**MEDIDAS DE MITIGACIÓN DEL PROYECTO
EDIFICIO VESPUCIO BILBAO
(ID SEIM 13106942)
COMUNA DE LAS CONDES**

I. MEDIDAS DE MITIGACIÓN.

Ilustración 1: Acceso(s) vehicular(es) y peatonal(es) del Proyecto.

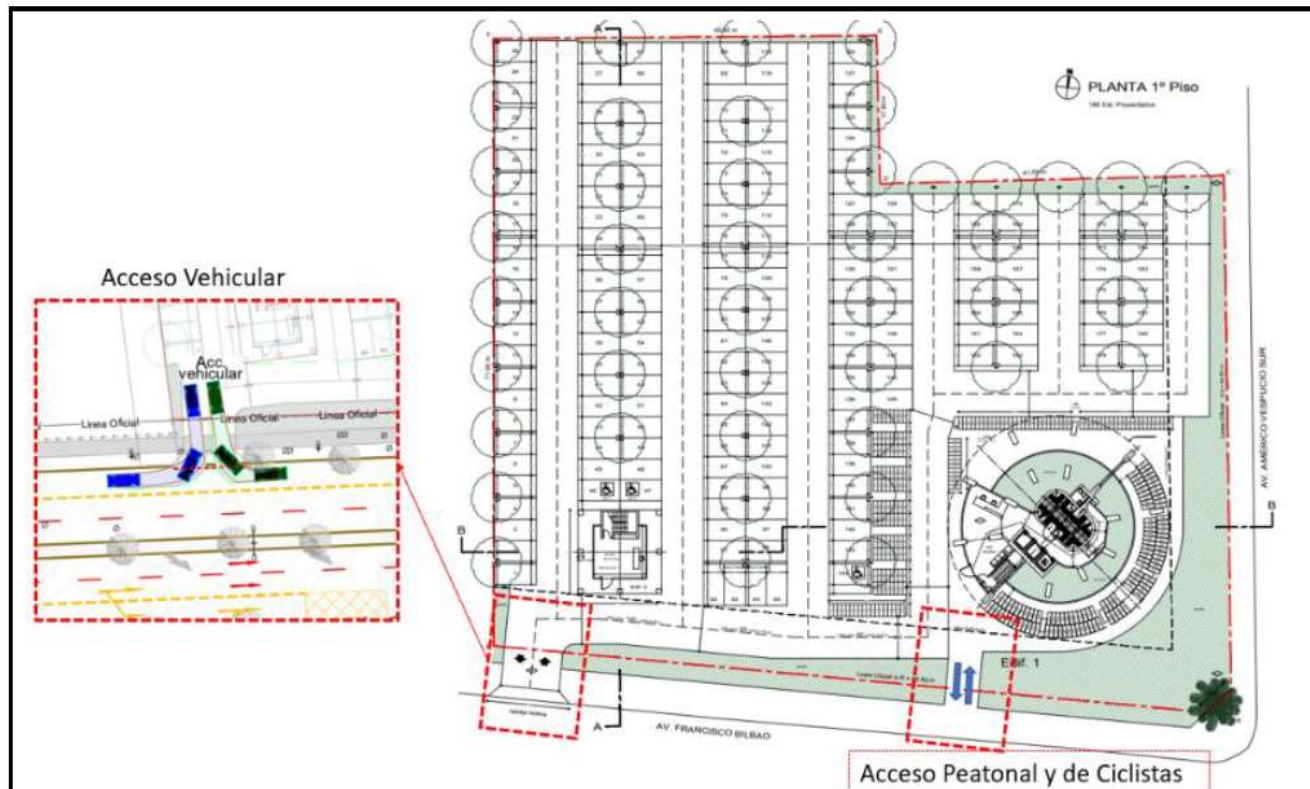
El espacio que existirá entre el portón de acceso y la línea oficial no podrá ser menor a 5,5 metros, considerando que el flujo preponderante que ingresará al proyecto serán vehículos livianos.

1.3. Elementos de visibilidad en accesos. Los accesos vehiculares, deberán contar con una buena visibilidad, tanto para vehículos como para peatones, para ello, se incorporará en el acceso,

elementos de visibilidad tales como balizas, espejos cóncavos u ochavos, según corresponda, los cuales se ubicarán dentro de la línea oficial del predio, materia a evaluar en TEP.

- 4.4. Adecuada visibilidad en accesos. El acceso del proyecto debe estar ubicado y diseñado de tal forma que permita una buena visibilidad de los vehículos que salen, libre de obstáculos, permitiendo una visibilidad mínima de 20 metros. Lo anterior, será evaluado en el TEP.

- 4.8. Provisión de área de carga/descarga y de señalización. No aplica, puesto que el proyecto no contempla un área de carga y descarga.
- 4.9. Distanciamientos mínimos de accesos a intersección. Los accesos vehiculares no podrán estar a menos de 6 m de una línea de detención de vehículos ni a menos de 10 m de una esquina; ello, medido desde el punto de rebaje del acceso más próximo a la esquina, entendiendo por esquina la intersección virtual de las soleras de las vías que se cruzan.
